ПАСПОРТ ДОСТУПНОСТИ
объекта социальной инфраструктуры

1.1. Наименование (вид) объекта: государственное бюджетное профессиональное образовательное учреждение Самарской области «Губернский колледж города Похвистнево»

АКТ ОБСЛЕДОВАНИЯ
объекта социальной инфраструктуры
К ПАСПОРТУ ДОСТУПНОСТИ ОСИ

1 остановка

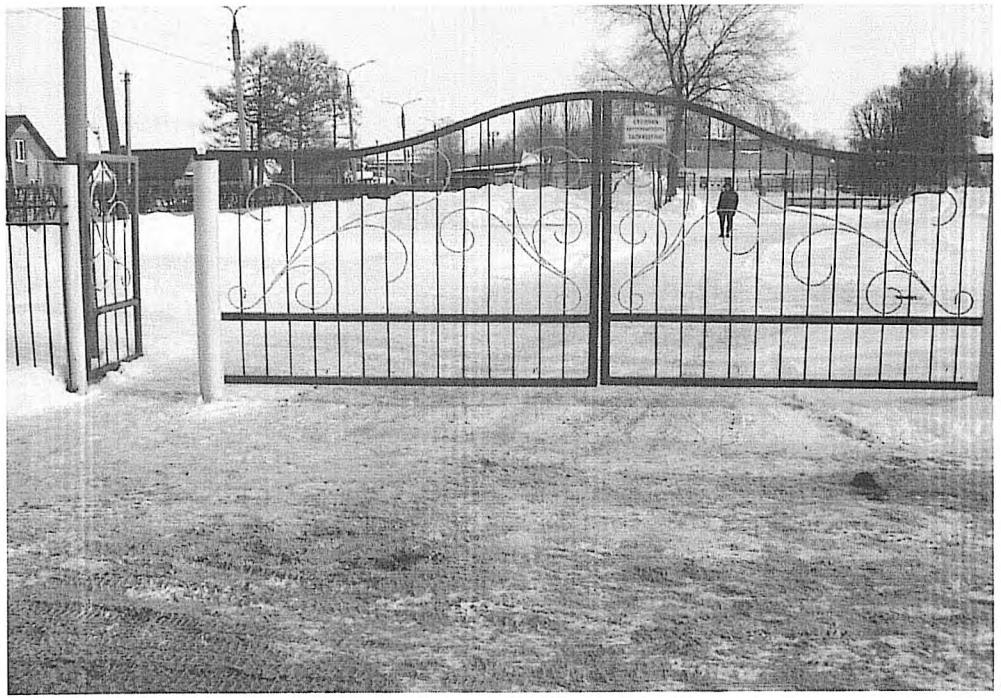
- в зимний период недостаточно хорошо производится очистка посадочной и остановочной площадки общественного транспорта. Пути движения от остановки - на пути движения нерегулируемый пешеходный переход; - на пути движения отсутствуют бордюры; - присутствуют люки не выделенные контрастом; - ширина пути движения не соответствует норме; - так же по пути движения отсутствует выделенная пешеходная зона вдоль дороги; - нарушена целостность дорожного покрытия по пути встречаются ямы и выбоины; - отсутствует навигация по пути движения к ОСИ.		следования к ОСИ (Методическое пособие по созданию системы дорожных указателей к объектам культурного наследия и иных носителей информации, 2013г.); - выделить пешеходную зону вдоль проезжей части; - восстановить целостность покрытия (выбоины, трещинки, скосы) путей движения до ОСИ; - выделить люки контрастным цветом; - в местах пересечения пешеходных и транспортных путей, имеющих перепад высот более 0,015 м, пешеходные пути обустраивают съездами с двух сторон проезжей части или искусственными неровностями по всей ширине проезжей части. На переходе через проезжую часть должны быть установлены бордюрные съезды шириной не менее 1,5 м, которые не должны выступать на проезжую часть СП 59.13330.2016 п. 5.1.5; -на пути движения к объекту выделить пешеходную зону вдоль дороги и оборудовать регулируемый пешеходный переход; - ширина пешеходного пути с учетом встречного движения инвалидов на креслах-колясках должна быть не менее 2,0 м. В условиях сложившейся застройки в затесненных местах допускается в пределах прямой видимости снижать ширину пешеходного пути движения до 1,2 м. При этом следует устраивать не более чем через каждые 25 м горизонтальные площадки (карманы) размером не менее 2,0х1,8 м для обеспечения возможности разъезда инвалидов на креслах-колясках СП 59.13330.2016 п. 5.1.7; - продольный уклон путей движения, по которому	-

-		возможен проезд инвалидов на креслах-колясках, не должен превышать 5%, поперечный - 2%. СП 59.13330.2016 п. 5.1.7; - в местах изменения высот поверхностей пешеходных путей их выполняют плавным понижением с уклоном не более 1:20 (5%) или обустраивают съездами СП 59.13330.2016 п. 5.1.8; - при устройстве съездов их продольный уклон должен быть не более 1:20 (5%), около здания - не более 1:12 (8%), а в местах, характеризующихся стесненными условиями, - не более 1:10 на протяжении не более 1,0 м. СП 59.13330.2016 п. 5.1.8; - перепад высот между нижней гранью съезда и проезжей частью не должен превышать 0,015 м. СП 59.13330.2016 п. 5.1.8; - дренажные решетки следует размещать вне зоны движения пешеходов. Если дренажные решетки размещаются на путях движения МГН, то ребра решеток должны располагаться перпендикулярно направлению движения и находиться на одном уровне с поверхностью. Ширина просветов их ячеек не должна превышать 0,013 м, а длина - 0,015 м. Предпочтительно применение решеток с ромбовидными или квадратными ячейками. Диаметр круглых ячеек не должен превышать 0,018 м. СП 59.13330.2016 п. 5.1.8; - проводить обязательный инструктаж водителей общественного транспорта по правилам посадки и высадки пассажиров в т.ч. МГН и инвалидов на остановочных пунктах (высадка и посадка строго на определенном расстоянии от посадочной площадки удобной для комфортной и безопасной высадки и посадки пассажиров в т.ч. МГН и инвалидов); - в зимний период качественно производить очистку посадочной и остановочной площадки	-

5пути движения по территории

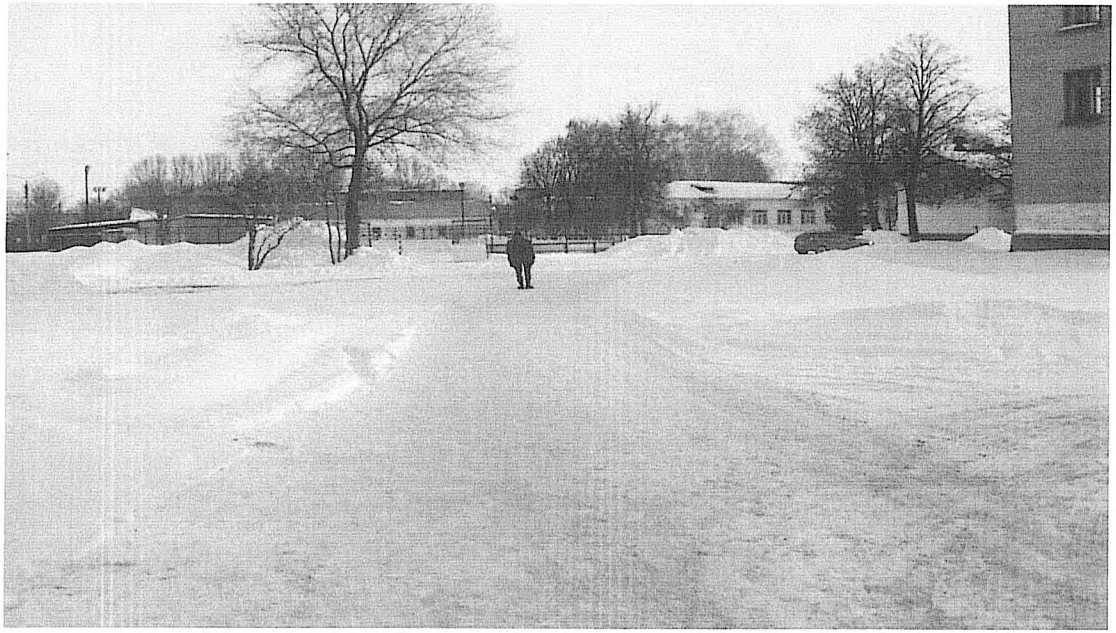
1.3	Путь (пути) движения на территории	есть	нет	5,6	-отсутствует навигация на территории объекта; - отсутствует схема размещения объектов на территории; - пути движения от входа на территорию до входа в здание не выделены и не продублированы тактильным наземным покрытием; - ширина пешеходного пути 6 м.	К,О,С, Г,У	- восстановить целостность покрытия путей движения; - разместить план размещения объектов на территории; - разместить систему информационной поддержки на протяжении всего пути к ОСИ, доступной для МГН на все время (в течение суток) эксплуатации учреждения или предприятия в соответствии с ГОСТ Р 51256 и ГОСТ Р 52875, СП 59.13330.2016 п. 5.1.3; - выделить люки контрастным цветом; в местах пересечения пешеходных и транспортных путей, имеющих перепад высот более 0,015 м, пешеходные пути обустраивают съездами с двух сторон проезжей части или искусственными неровностями по всей ширине проезжей части. На переходе через проезжую часть должны быть установлены бордюрные съезды шириной не менее 1,5 м, которые не должны выступать на проезжую часть СП 59.13330.2016 п. 5.1.5; - ширина пешеходного пути с учетом встречного движения инвалидов на креслах-колясках должна	Ремонт ТСР, Орг.

- быть не менее 2,0 м. В условиях сложившейся застройки в затесненных местах допускается в пределах прямой видимости снижать ширину пешеходного пути движения до 1,2 м. При этом следует устраивать не более чем через каждые 25 м горизонтальные площадки (карманы) размером не менее 2,0х1,8 м для обеспечения возможности разъезда инвалидов на креслах-колясках СП 59.13330.2017 п. 5.1.7; - продольный уклон путей движения, по которому возможен проезд инвалидов на креслах-колясках, не должен превышать 5%, поперечный - 2%. СП 59.13330.2017 п. 5.1.7; - в местах изменения высот поверхностей пешеходных путей их выполняют плавным понижением с уклоном не более 1:20 (5%) или обустраивают съездами СП 59.13330.2016 п. 5.1.8; - при устройстве съездов их продольный уклон - должен быть не более 1:20 (5%), около здания - не более 1:12 (8%), а в местах, характеризующихся стесненными условиями, - не более 1:10 на протяжении не более 1,0 м. СП 59.13330.2016 п. 5.1.8; перепад высот между нижней гранью съезда и проезжей частью не должен превышать 0,015 м. СП 59.13330.2016 п. 5.1.8; - дренажные решетки следует размещать вне зоны движения пешеходов. Если дренажные решетки размещаются на путях движения МГН, то ребра решеток должны располагаться перпендикулярно направлению движения и находиться на одном уровне с поверхностью. Ширина просветов их ячеек не должна превышать 0,013 м, а длина - 0,015 м. Предпочтительно применение решеток с ромбовидными или квадратными ячейками. - Диаметр круглых ячеек не должен превышать 0,018 м. СП 59.13330.2016 п. 5.1.8.

на всех путях движения, восстановить целостность покрытия путей движения, оградить и выделить препятствия на путях движения, обустроить парковочные места для автомобилей инвалидов. Предусмотреть условия беспрепятственного, безопасного и удобного передвижения инвалидам и МГН по участку к доступному входу в здание с учётом требований СП 42.13330. Установить скамейки для мест отдыха и предусмотреть увеличение числа уличных фонарей в соответствии с требованиями п.п.4.3.2.-4.3.3. СП59.13330.2016.

7 пандус

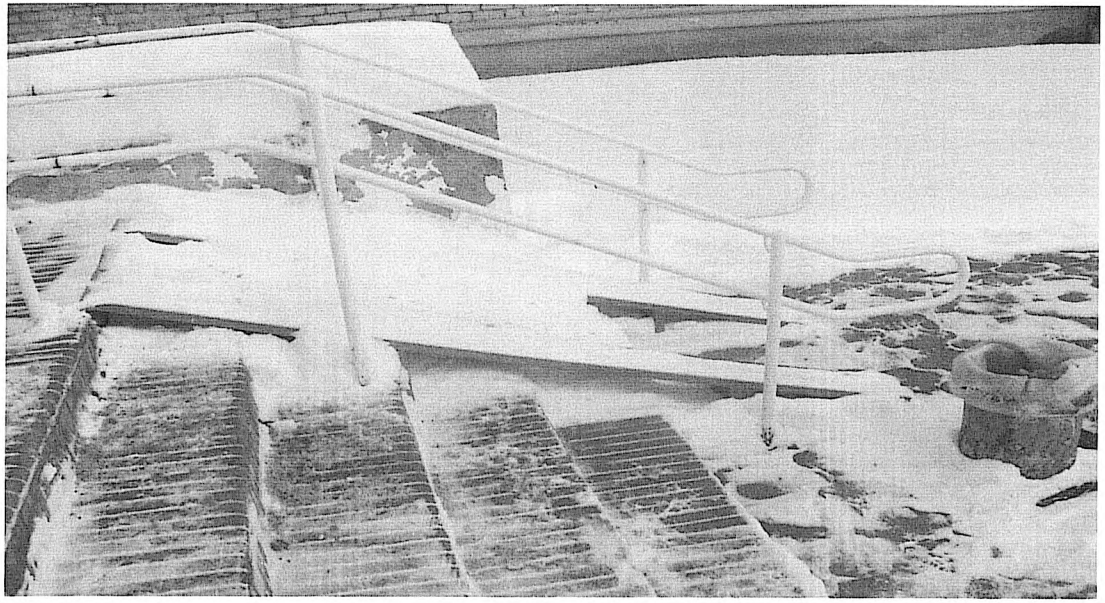
- с поручнями на высоте 0,9 и 0,7 м с учетом технических требований к опорным стационарным устройствам. Расстояние между поручнями пандуса одностороннего движения должно быть в пределах 0,9-1,0 м. По продольным краям марша пандуса следует устанавливать бортики высотой не менее 0,05 м. СП 59.13330.2016 п. 5.1.15; - верхний и нижний поручни пандуса должны находиться в одной вертикальной плоскости СП 59.13330.2017 п. 5.1.15; - размеры длины и высоты поручней всех лестниц и пандусов допускается изменять по месту в пределах ±0,03 м. СП 59.13330.2016 п. 5.1.15; - поверхность пандуса должна быть нескользкой, выделенной цветом или текстурой, контрастной относительно прилегающей поверхности СП 59.13330.2016 п. 5.1.16; - в качестве поверхности пандуса допускается использовать рифленую поверхность или металлические решетки. Размеры ячеек должны соответствовать требованиям п. 5.1.17. СП 59.13330.2016 п. 5.1.16; - предусмотреть освещение всех участков зоны, независимое от уличного освещения; - разместить информацию об оказании ситуационной помощи в начале пандуса; - установить переговорное устройство на высоте 0,8 м. от уровня пола, разместив рядом табличку контрастного цвета размерами 50 х 270 мм. с названием «Вызов помощи», с дублированием информации шрифтом Брайля (высота точек 0,7 мм., диаметр 1,5 мм.); - организовать преодоление барьеров посредством оказания ситуационной помощи; - закрепить ответственного сотрудника за встречу и сопровождение МГН на объекте.	.

9 запасной выход

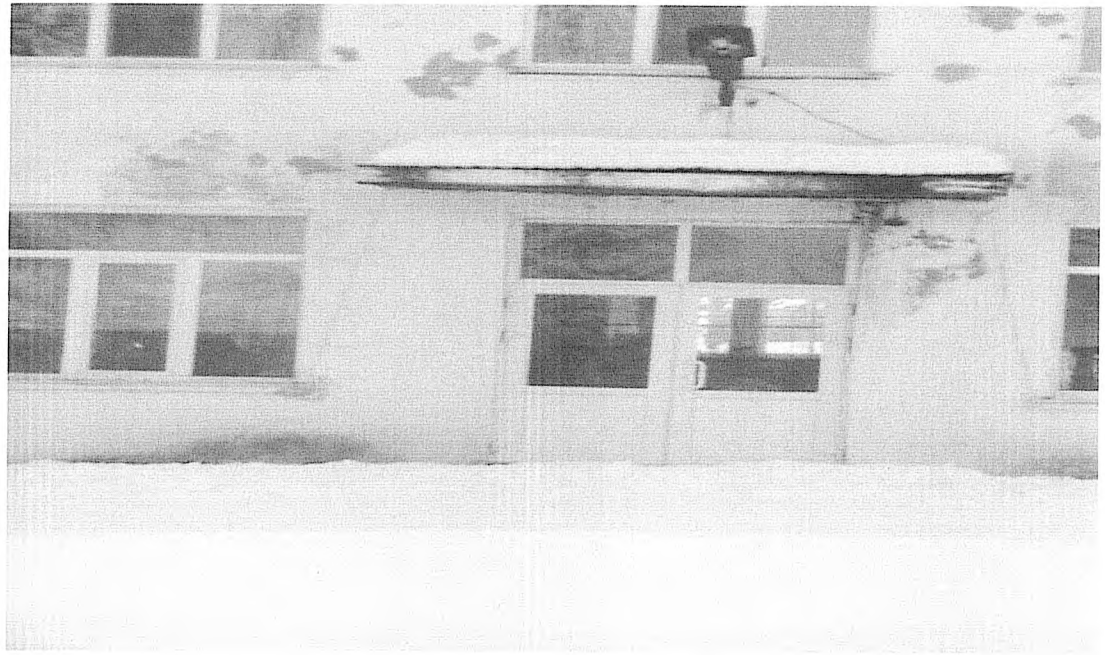
Вход № 2 запасной ширина двери 1,60 м., одной створки 0,80м.; - высота порога 14 см.; - доводчик не отрегулирован; - дверные наличники (края дверного полотна) не выделены контрастным цветом; установлена ненормативная ручка.		- отрегулировать доводчик, обеспечив открывание двери без усилий (19,5 Нм), обеспечивающее задержку автоматического закрывания дверей, продолжительностью не менее 5 секунд СП 59.13330.2012 п. 5.1.6, согласно п.41 Постановления Правительства РФ от 26.12.2014 года №1521 (с изменениями на 07.12.2016 г.); - нанести контрастный цвет по периметру двери (дверные наличники или края дверного полотна и ручки рекомендуется окрашивать в отличные от дверного полотна контрастные цвета); - нанести контрастную маркировку на двери (на прозрачных полотнах дверей и ограждениях (перегородках) следует предусматр на двери (на прозрачных полотнах дверей и ограждениях (перегородках) следует предусматривать яркую контрастную маркировку в форме прямоугольника высотой не менее 0,1 м и шириной не менее 0,2 м или в форме круга диаметром от 0,1 до 0,2 м. Расположение контрастной маркировки предусматривается на двух уровнях: 0,9-1,0 м и 1,31,4 м) СП 59.13330.2016 п. 6.1.6; - следует применять дверные ручки, запоры, задвижки и другие приборы открывания и закрывания дверей, которые должны иметь форму, позволяющую инвалиду управлять ими одной рукой и не требующую применения слишком больших усилий или значительных поворотов руки в запястье. Целесообразно ориентироваться на применение легко управляемых приборов и механизмов, а также С- и П-образных ручек СП 59.13330.2016 п. 6.4.3; - занизить порог до нормативного значения 0,014 м. СП 59.13330.2016 п. 6.1.5.

24 туалетная комната

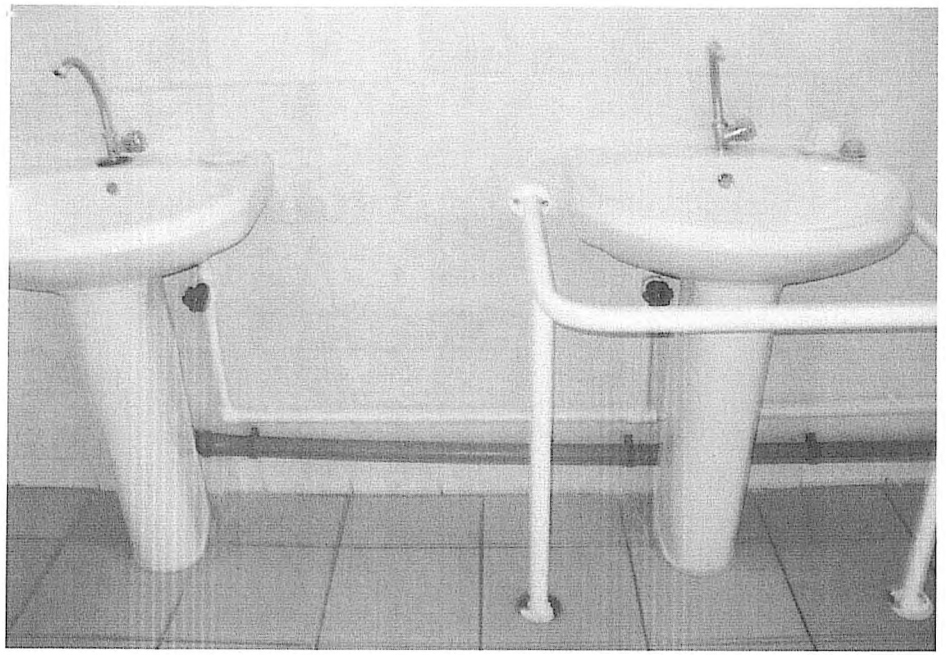
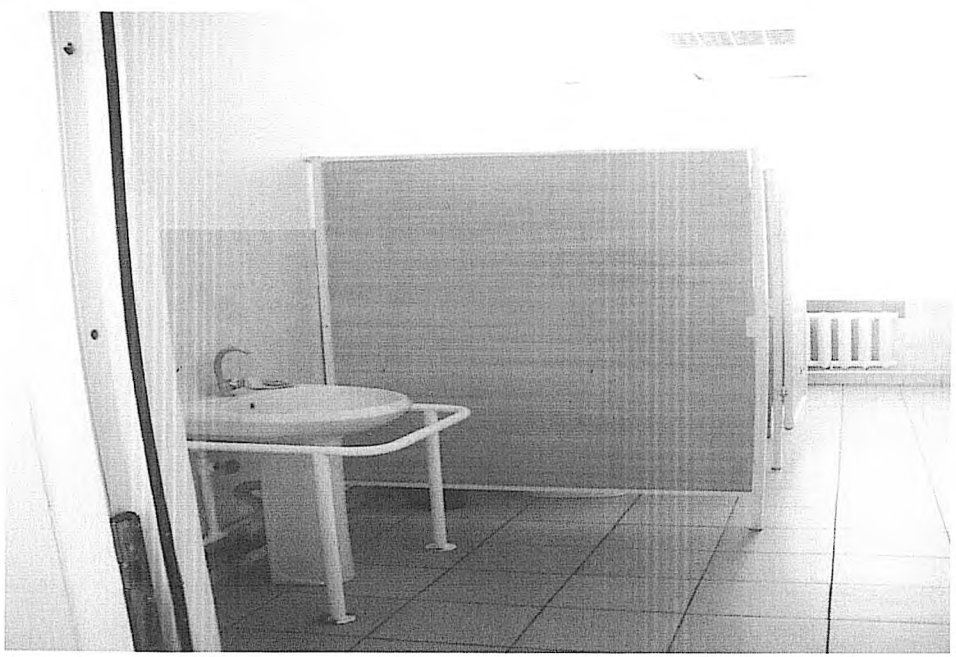
Комментарий к заключению: Состояние доступности санитарно-гигиенических помещений объекта оценено, как временно недоступное для инвалидов и МГН, что не обеспечивает их полноценного нахождения на объекте. Для обеспечения доступности объекта для инвалидов, необходимо оборудовать, как минимум одно санитарно-гигиеническое помещение для МГН, в том числе для инвалидов категории (К,О) в соответствии нормативов. Доступные кабины должны быть оборудованы «Кнопкой вызова помощи», системой тревожной сигнализации, обеспечивающей связь с помещением постоянного дежурного персонала (поста охраны или администрации объекта).

29 Визуальные средства

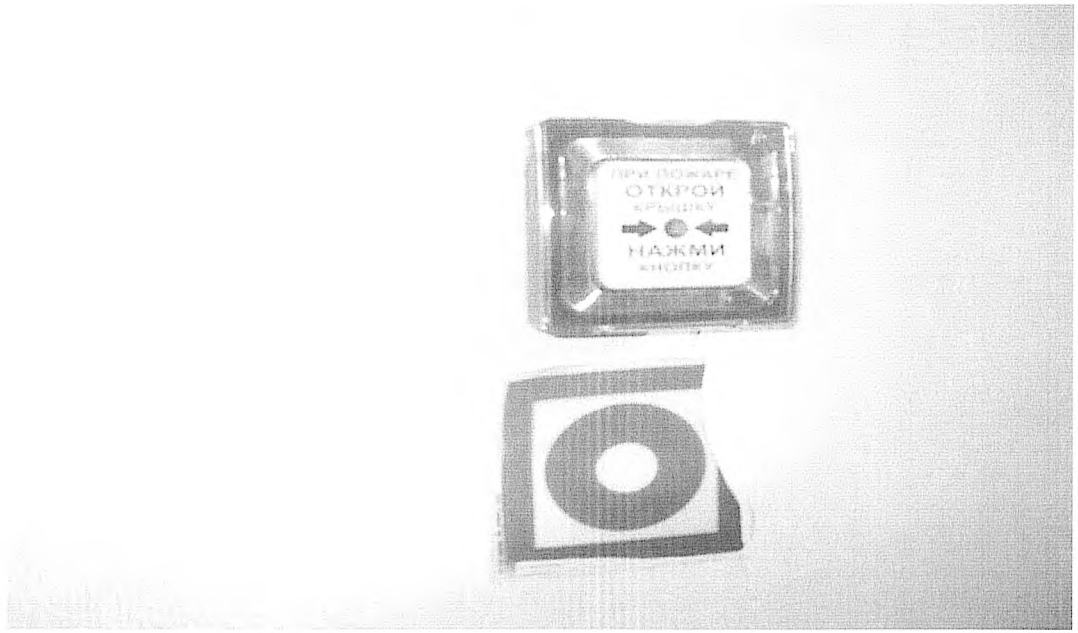
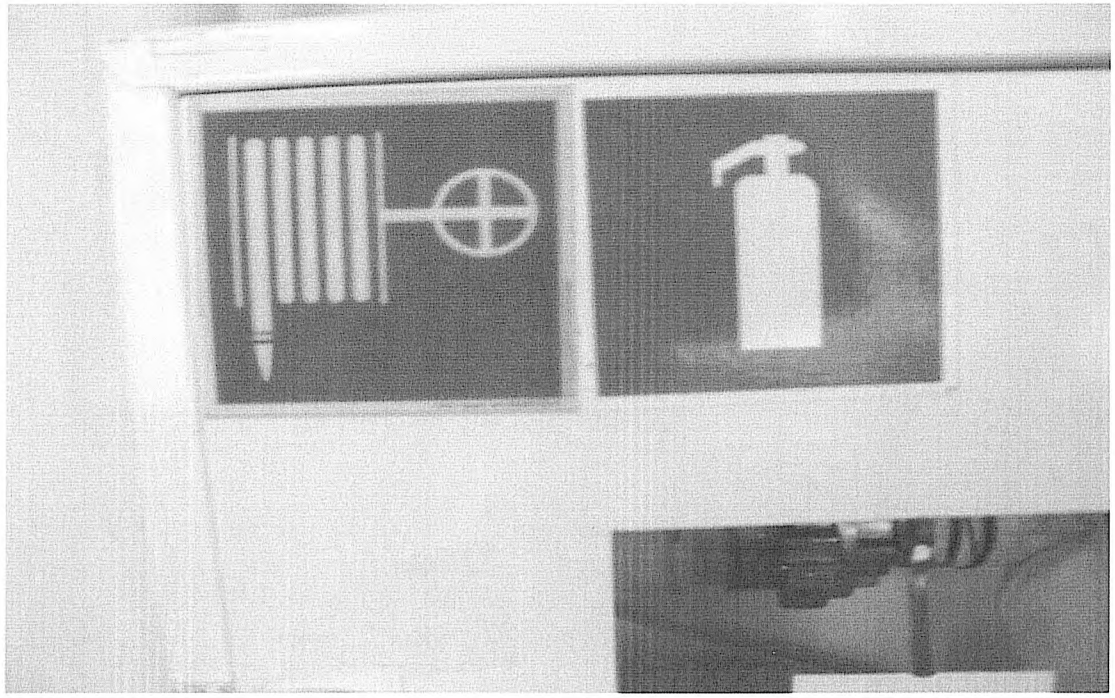
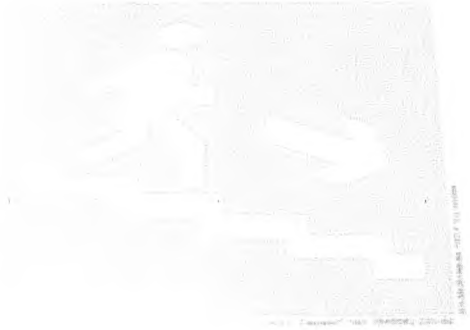
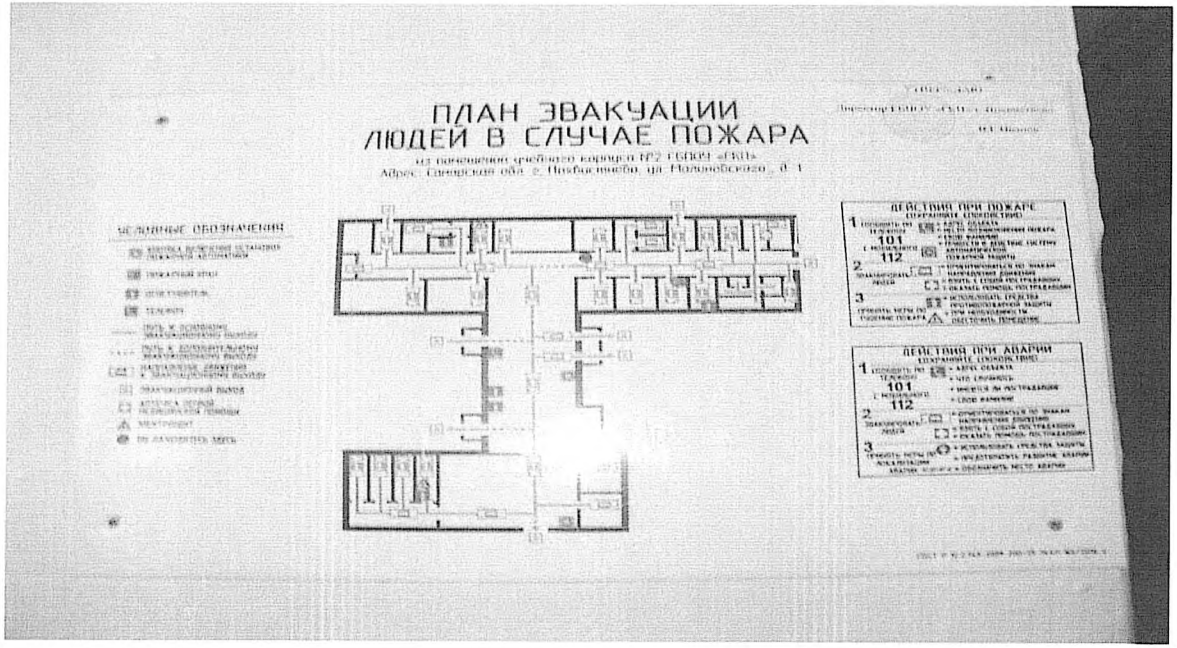
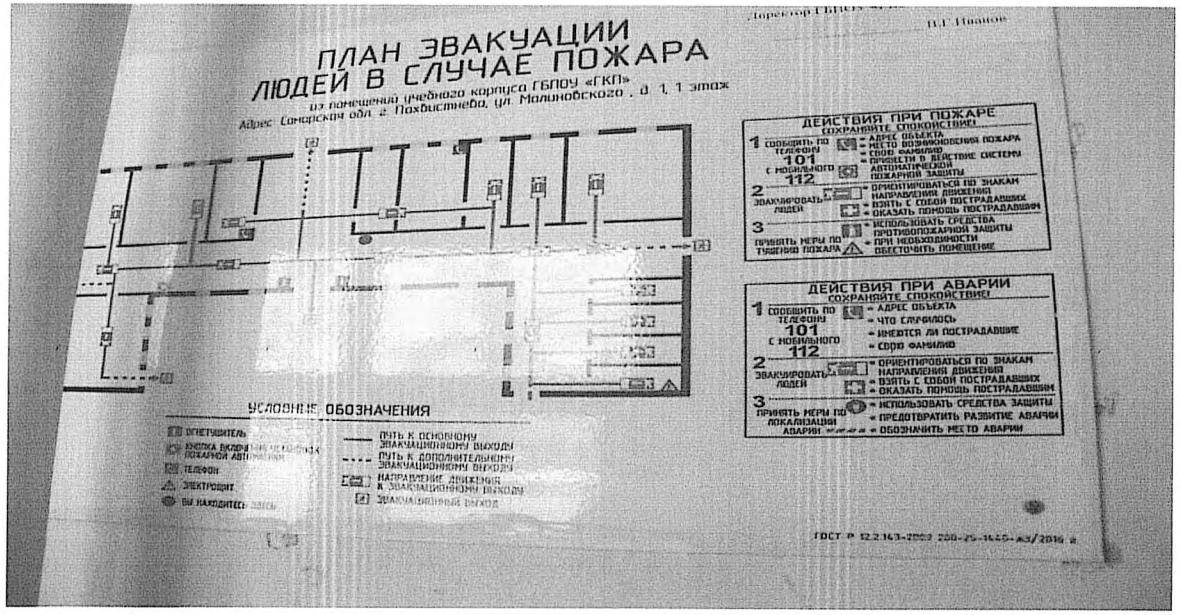
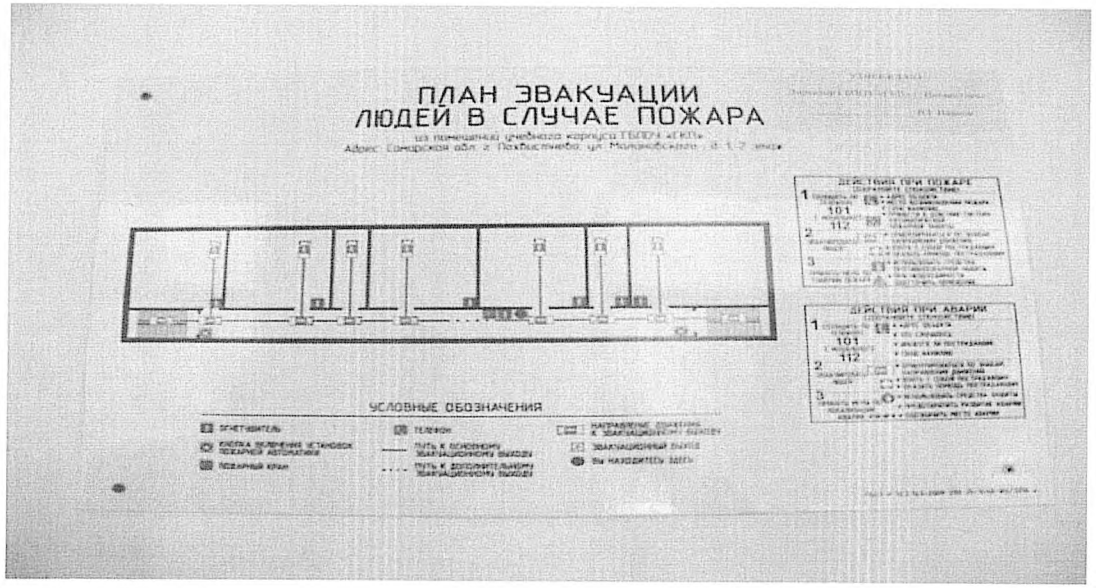
5.1	Визуальные средства	нет	нет	29-36	- отсутствует символы доступности (визуальная разметка) внутри здания и на прилегающей территории; отсутствуют различные освещаемые указатели в виде символов и пиктограмм с использованием яркого цвета, контрастного по отношению к фоновой поверхности; - отсутствует комплексная система информации и сигнализации об опасности; - отсутствует информация на доступном понятном языке	К,О,С, Г,У	- нанести символы доступности (визуальную разметку) в соответствии с требованиями СП 59.13330.2016 п. 6.5.1; - визуальная информация должна располагаться на контрастном фоне с размерами знаков, соответствующими расстоянию рассмотрения, и располагаться на высоте не менее 1,5 м и не более 4,5 м от уровня пола СП 59 13330.2016 п.6.5.4; оборудовать пиктограммами места обслуживания инвалидов со слуховым аппаратом; - нанести контрастную маркировку на края дверного полотна и дверные ручки всех дверей; - выделить краевые (верхние и нижние) ступени лестницы и края пандуса цветом	Ремонт, ТСР, Орг.
